泊発電所 敷地周辺の地質・地質構造 に関するコメント回答

平成26年9月12日
北海道電力株式会社

No	指摘事項	指摘時期
1	段丘面の認定については、指標火山灰、河川の影響及び礫の状況等の検討を経て、精度を高めること。	H26年7月18日 審査会合
2	美国川地点のTT値について、Mf1面とLf2面の勾配が異なる要因について補足すること。	H26年7月18日 審査会合

地形分類図

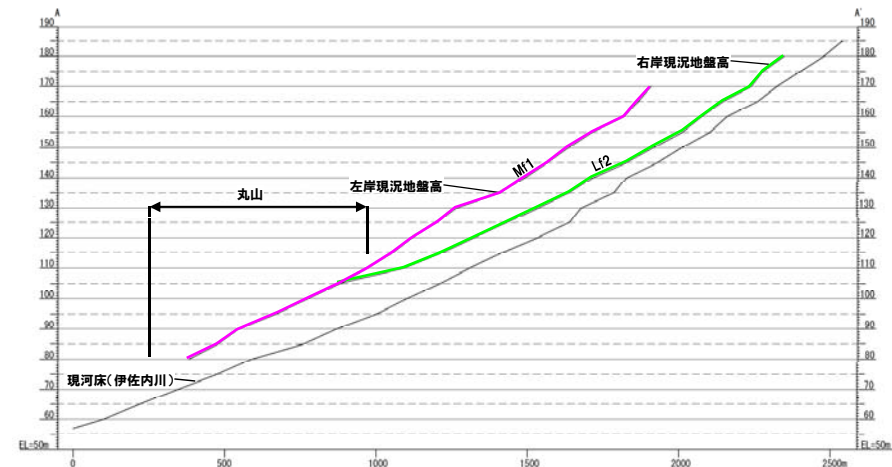
- TT値の検討に当たっては、大滝川におけるMf1段丘面とLf2段丘面の比高を算出しているが、大滝川の東には伊佐内(いさない)川が位置していることから、その影響について検討を行った。
- 伊佐内川下流に位置する丸山付近において、Lf2段丘面と現河床、Mf1段丘面の勾配に差が生じていることが確認された。

- TT値の検討に当たっては、伊佐内川ではなく、Mf1段丘面とLf2段丘面の勾配がほぼ平衡している大滝川で実施することが適切であると考えられる。
